## AANVULLEND ONDERZOEK WINKELCENTRUM BOS EN LOMMERPLEIN

### Deel II Winkels onder woningen

eindrapport fase A

*Ons kenmerk / Our reference* A922330/R20065065

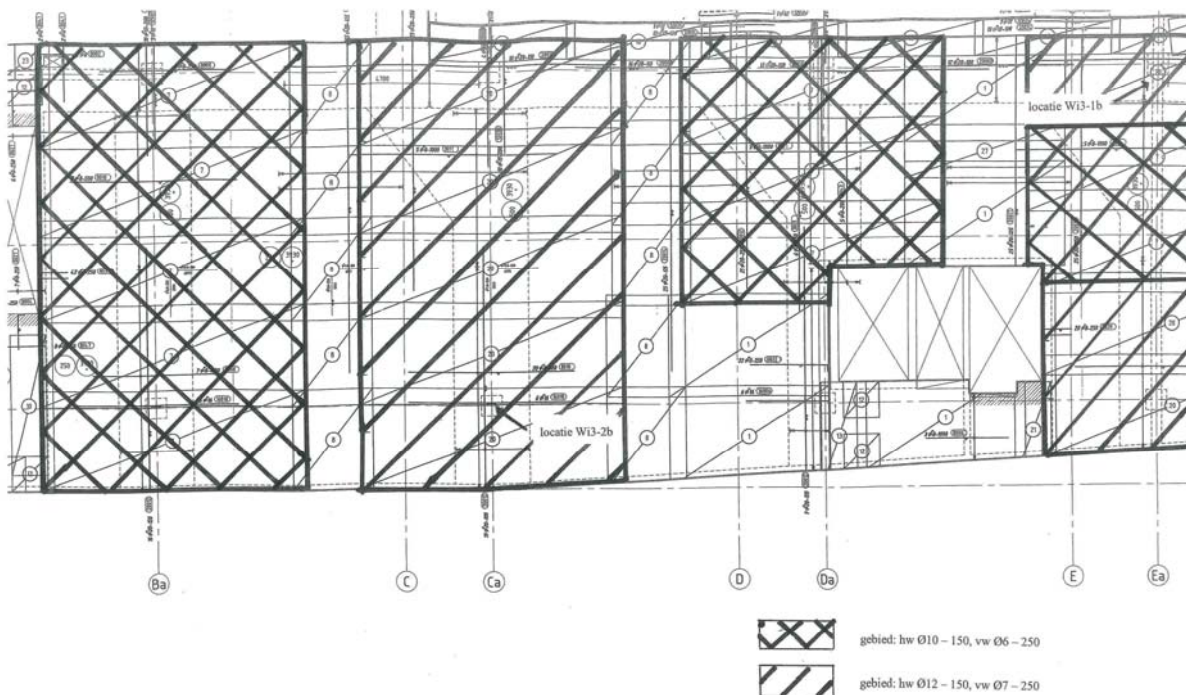
Op twee plaatsen in winkelgebied Wi3 onder woonblok 4 is de bovenwapening gecontroleerd. Op beide plaatsen is waargenomen dat in plaats van een bovennet met hoofdwapening  $\varnothing 12$  en verdeelwapening  $\varnothing 7$  een bovennet met hoofdwapening  $\varnothing 10$  en verdeelwapening  $\varnothing 6$  is toegepast. Voor meetlocatie Wi3-1b resulteert dit nog niet in een knelpunt, maar wel voor meetlocatie Wi3-2b (stramien/locatie Ca-2a in Manzara). Bij de laatste locatie is ook waargenomen dat boven de kolom 1 staaf  $\varnothing 16$  ontbreekt.

Het ontbreken van de staaf  $\varnothing 16$  kan worden beschouwd als een incident, omdat bij alle acht vergelijkbare andere meetlocaties deze wapening altijd precies volgens tekening is waargenomen. De 6 staven  $\varnothing 16$  zijn voorgeschreven in verband met de "verborgen console" in de berekening van de vloerstrook (zie berekening 004 van Betonson). In de berekening van deze console is niet gerekend met het ter plaatse aanwezige net ( $\varnothing 10-150$ ). Over de kolombreedte (500 mm) zijn 3 staven  $\varnothing 10$  ( $=236 \text{ mm}^2$ ) aanwezig, zodat, ondanks het ontbreken van de ene staaf  $\varnothing 16$  ( $=201 \text{ mm}^2$ ), in de maatgevende doorsnede direct naast de kolom de benodigde wapeningsdoorsnede toch wel aanwezig is.

Het toepassen van het wapeningsnet met  $\varnothing 10-150$  in plaats van  $\varnothing 12-150$  betekent dat 70% van de voorgeschreven wapeningsdoorsnede is aangebracht. Dit betekent nog niet dat overal waar een net  $\varnothing 10$  in plaats van  $\varnothing 12$  is toegepast sprake is van te weinig wapening. De reden is dat het toe passen wapeningsnet is bepaald door de maatgevende locatie. Het meetpunt Wi3-2b betreft voor het gebied waar dit net is toegepast, de maatgevende locatie, waarbij de overgang van de dunnere strook van de vloer naar de verzwaarde strook maatgevend is.

Ter plaatse van de maatgevende locatie is het mogelijk om gebruik te maken van herverdeling. Dit is echter onvoldoende om het benodigde veiligheidsniveau te kunnen bereiken. Er is geen sprake van een onveilige situatie, maar ter plaatse dient wel een versterking te worden aangebracht, alvorens de betreffende winkelruimten weer in gebruik kunnen worden genomen.

Figuur 3 Voorgeschreven wapeningsnetten boven de verzwaarde stroken op niveau 1 onder woonblok W4.

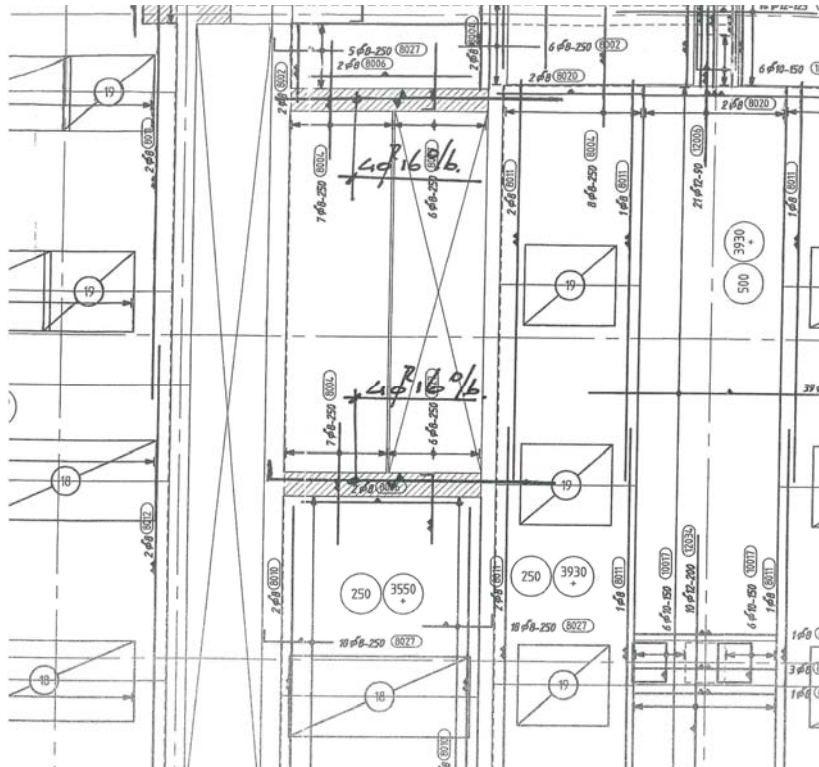
Naar aanleiding van het plaatselijk toegepast hebben van een onjuist bovennet, is nagegaan op welke plaatsen dat nog meer het geval kan zijn. Voor het gebied onder woonblok W4 is in figuur 3

aangegeven waar boven de verzwaarde stroken netten  $\varnothing 10-150$  en waar netten  $\varnothing 12-150$  zijn voorgeschreven. Te zien is dat in slechts een beperkt deel van het gebied de netten met  $\varnothing 12-150$  zijn voorgeschreven. Voorgesteld wordt om in Fase B van het onderzoek voor het betreffende gebied er vanuit te gaan dat overal  $\varnothing 10-150$  in dit gebied is toegepast en op basis van wat aan wapening op de verschillende locaties benodigd is, een versterking aan te brengen.

Samenvattend kan worden geconcludeerd dat in de overige vloervelden op niveau 1 hoofdzakelijk netten met hoofdwapening  $\varnothing 10-150$  zijn voorgeschreven. Van het beperkte aantal vloervelden waar een net met hoofdwapening  $\varnothing 12-150$  is voorgeschreven is er ook één gecontroleerd en ter plaatse bleek het juiste net te zijn toegepast. Op basis van deze bevindingen mag worden aangenomen dat de steekproef in de overige gebieden van niveau 1 voldoende is geweest, zodat een nader onderzoek naar het toegepast hebben van een verkeerd net in die gebieden niet nodig is.
